Powiat Otwocki

S.OS.III.0003.39.2019

W odpowiedzi na interpelację z dnia 3 listopada 2019 r., przekazaną do tutejszego organu za pośrednictwem Pana Piotra Kudlickiego, Przewodniczącego Rady Powiatu, w sprawie: *właściwej lokalizacji przejść dla pieszych na terenie miasta Otwocka ze szczególnym uwzględnieniem skrzyżowania ulic Hożej z Andriollego, a także ulicy Kruczej z Poniatowskiego*, uprzejmie informuję, że w przedmiotowej sprawie obowiązują następujące projekty stałej organizacji ruchu: KT.7121.2.26.2019.MB z dnia 4 marca 2019 r. obejmującego skrzyżowanie ulicy Kruczej z ulicą Poniatowskiego oraz S.KT.III.7121.S.124.2015 z dnia 28 stycznia 2016 r. obejmującego skrzyżowanie ulicy Hożej z ulicą Andriollego.

Inwestycja: **AKTUALIZACJA PROJEKTU STAŁEJ ORGANIZACJA RUCHU NA DRODZE POWIATOWEJ NR 2761W UL. HOŻEJ W OTWOCKU NA ODCINKU OD UL. KARCZEWSKIEJ DO UL. ANDRIOLEGO**

Tytuł rysunku: **PLAN SYTUACYJNY OZNAKOWANIA** Skala: **1:500**

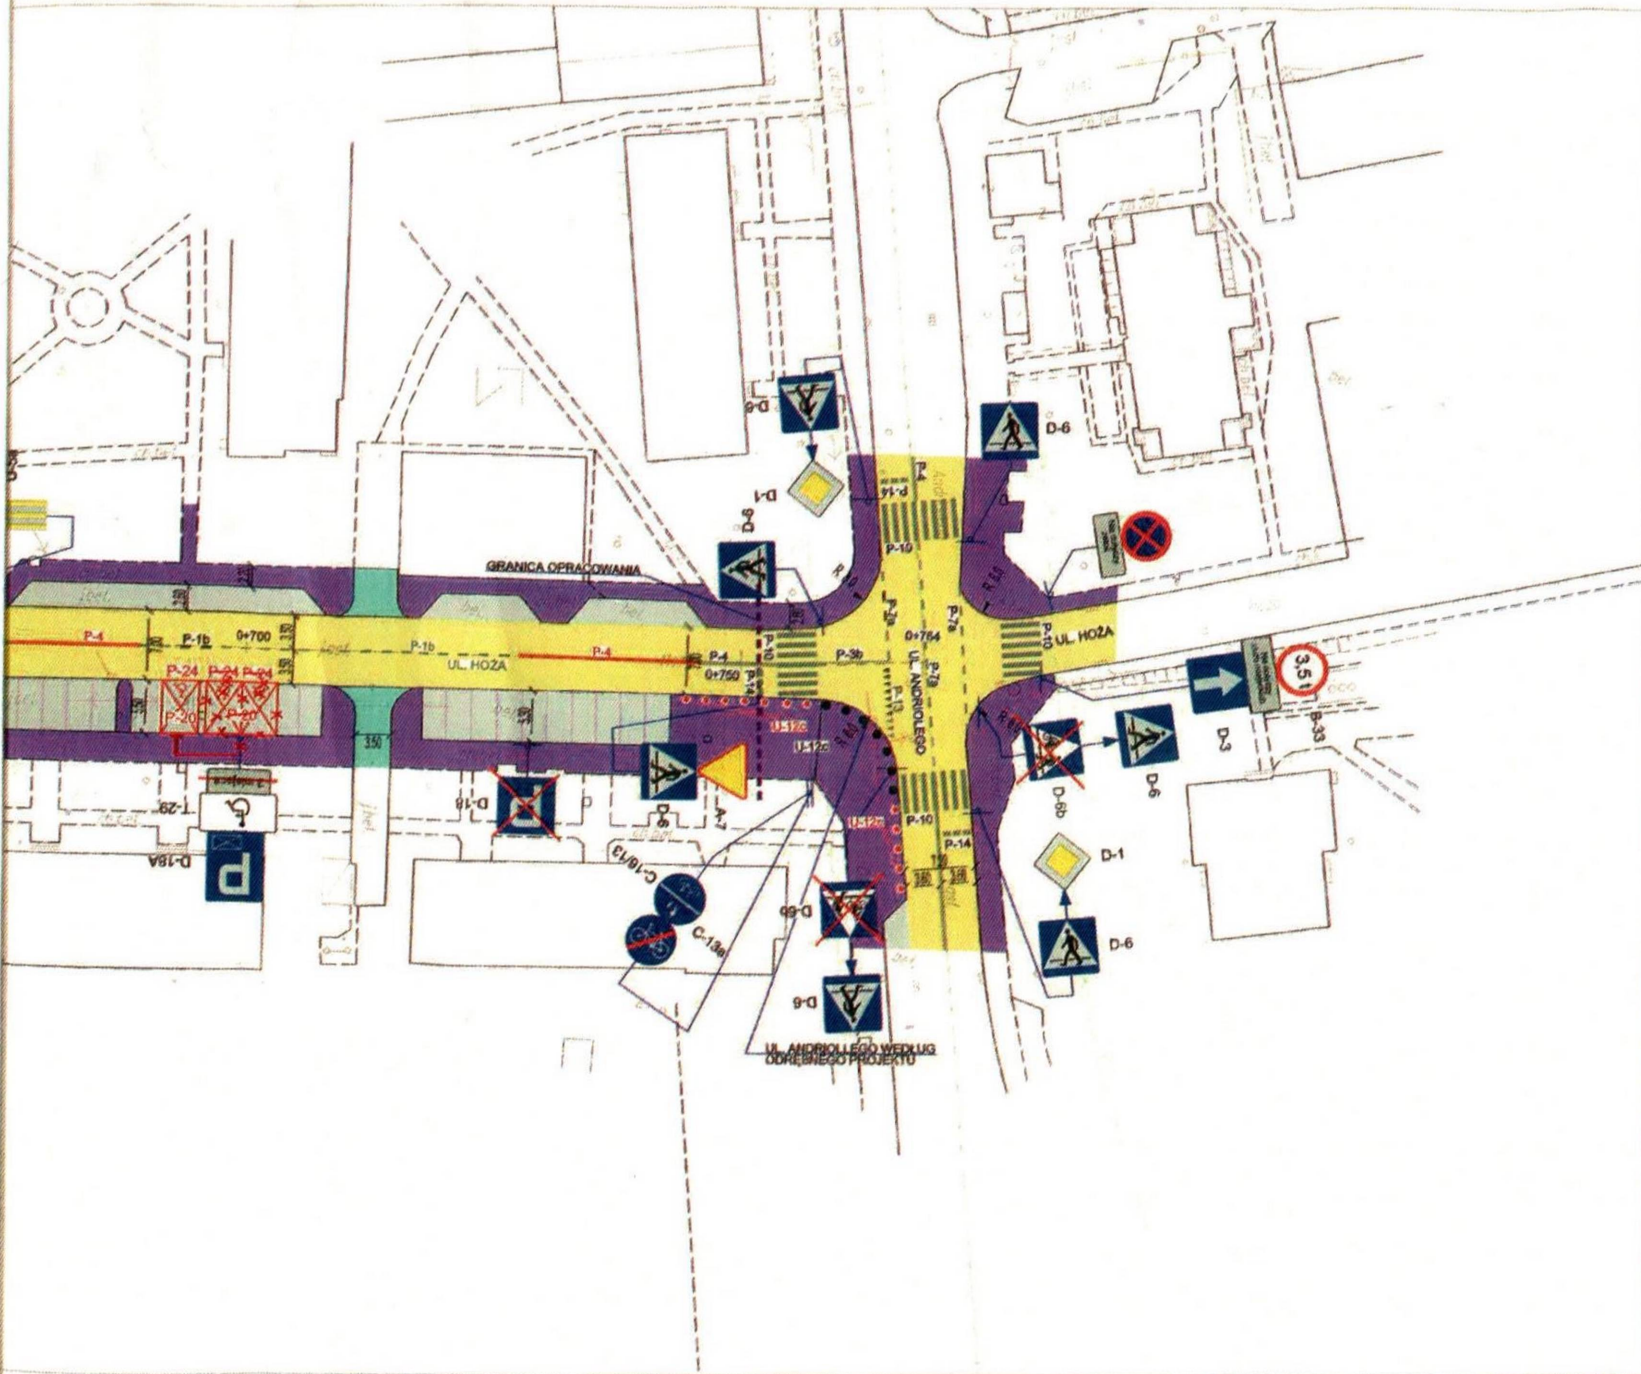
Przeprowadzona wizja lokalna ww. skrzyżowań potwierdziła, że wykonane na jezdni oznakowanie poziome jest niezgodne z zatwierdzonymi projektami organizacji ruchu.

Mając na uwadze powyższe, jak również przedstawiony przez Pana wniosek, uprzejmie informuję, że działając na podstawie art. 10 ust. 5 ustawy z dnia 20 czerwca 1997 r. Prawo o ruchu drogowym (Dz. U. z 2018 r. poz. 1990, ze zm.) oraz § 2 ust. 1 pkt 1 lit. g rozporządzenie Ministra Infrastruktury z dnia 24 marca 2017 r. w sprawie szczegółowych warunków zarządzania ruchem na drogach oraz wykonywania nadzoru nad tym zarządzaniem (Dz. U. z 2017 r. poz. 784), w najbliższym okresie zostaną podjęte działania w zakresie analizy organizacji i bezpieczeństwa ruchu na terenie miasta Otwocka pod kątem prawidłowej odległości przejść dla pieszych od skrzyżowania, w tym również na skrzyżowaniu ulicy Kruczej z ulicą Poniatowskiego, jak również skrzyżowaniu ulicy Hożej z ulicą Andriollego. Czynności zostaną rozciągnięte od fazy projektu organizacji ruchu do działań w terenie.
